NATURE
ENVIRONNEMENT 17

Objet : Déposition à l'enquête publique concernant le projet d'implantation d'un parc éolien à La Jarrie-Audouin (17330)

Par la présente, Nature Environnement 17 souhaite apporter sa contribution à l'enquête publique concernant le projet d'implantation d'un parc éolien de neuf aérogénérateurs et deux postes de livraison sur la commune de La Jarrie-Audouin (17330).

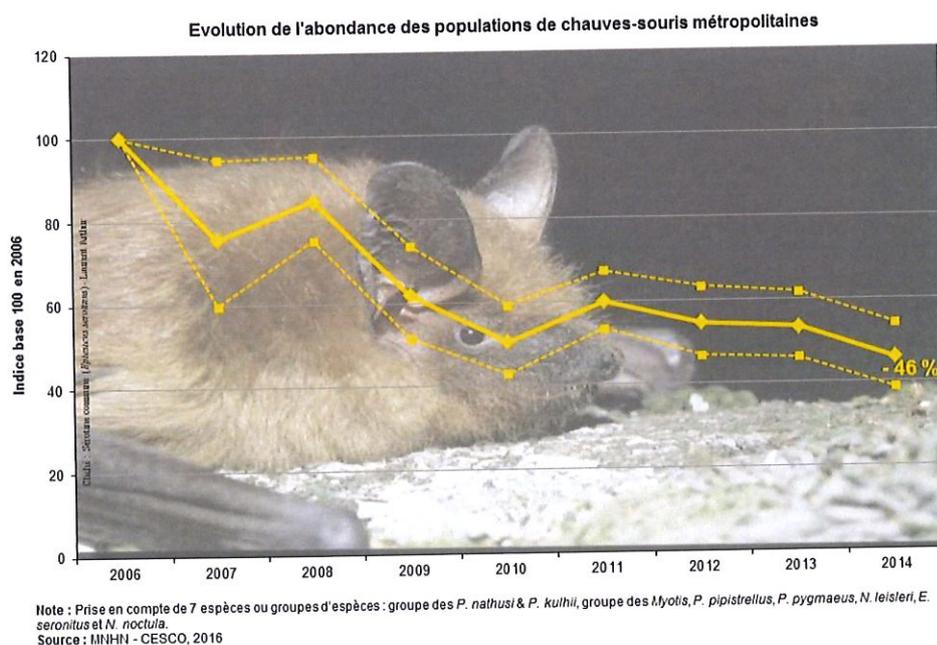
Il en est de même pour le **Grand murin**, espèce qui a vu **ses effectifs chuter de 38 %** en Poitou-Charentes entre 1995 et 2019, jugée prioritaire en Nouvelle-Aquitaine et dont la seule colonie départementale se trouve

également dans les carrières de Saint-Savinien à 19 km du projet. Pourtant, l'espèce n'est même pas citée dans la synthèse des enjeux chiroptérologiques (p. 155 de l'étude d'impact).

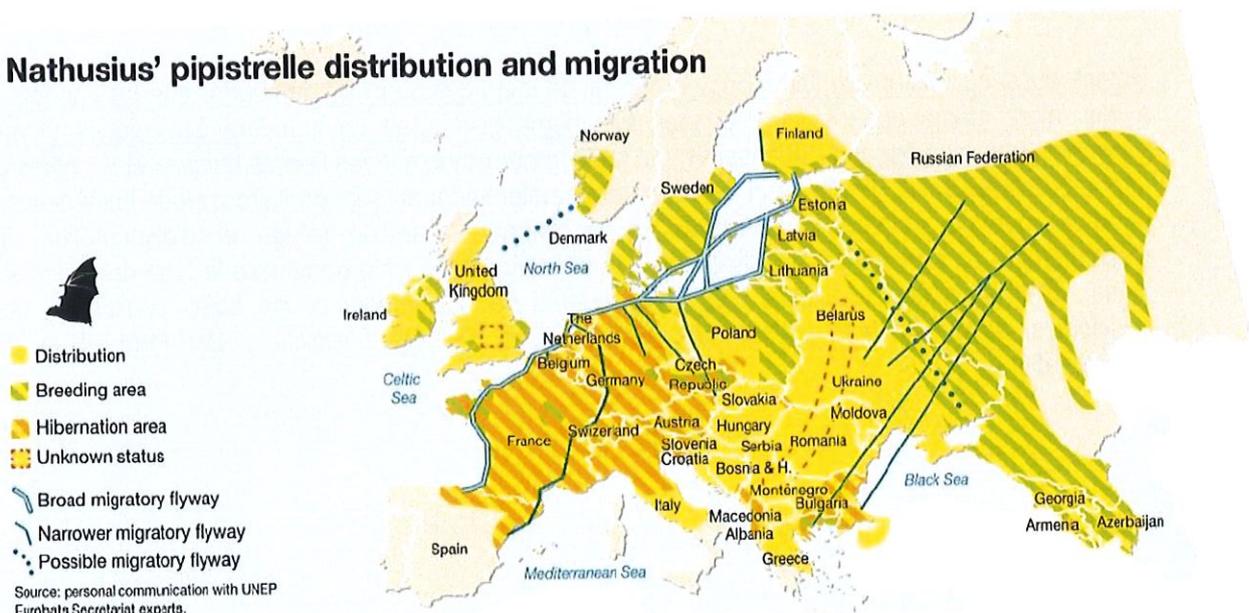
Comme le reprend dans son rapport la Mission Régionale d'Autorité Environnementale (MRAE) dans son avis du 18/09/2020 : « Le dossier présente les projets sur une zone de vingt kilomètres autour du site, considérés comme pouvant avoir des effets cumulés avec le parc éolien projeté (cf. pages 285 et suivantes de l'étude d'impact). L'analyse ne relève pas de problématique majeure, mais reste relativement superficielle dans un contexte où la présence de nombreux parcs éoliens justifie une approche plus détaillée, tant pour le milieu naturel (impact sur les corridors de déplacement) que pour le milieu humain (bruit et paysage). La Mission Régionale d'Autorité environnementale considère que l'analyse des effets cumulés devrait être prise en compte pour justifier le site retenu. De façon plus générale, elle estime que les différents résultats présentés, tant pour le milieu humain que le milieu naturel, demandent à être précisés en prenant en compte les effets cumulés, cette approche étant présentée de façon déconnectée du reste de l'étude d'impact ».

La carte présentée en p. 289 de l'étude d'impact montre ainsi que ce projet s'inscrit dans un contexte géographique où le développement éolien est massif dans les 20 km alentours.

Conformément à la réglementation ICPE en vigueur, tous ces parcs ont normalement fait l'objet, au moins une fois, d'un suivi de la mortalité. Or, **ces résultats ne sont pas présentés dans cette étude, alors qu'ils permettraient d'évaluer les impacts déjà connus sur les parcs éoliens proches et, le cas échéant, les mesures correctives pouvant être mises en œuvre : ceci est un manquement grave.**
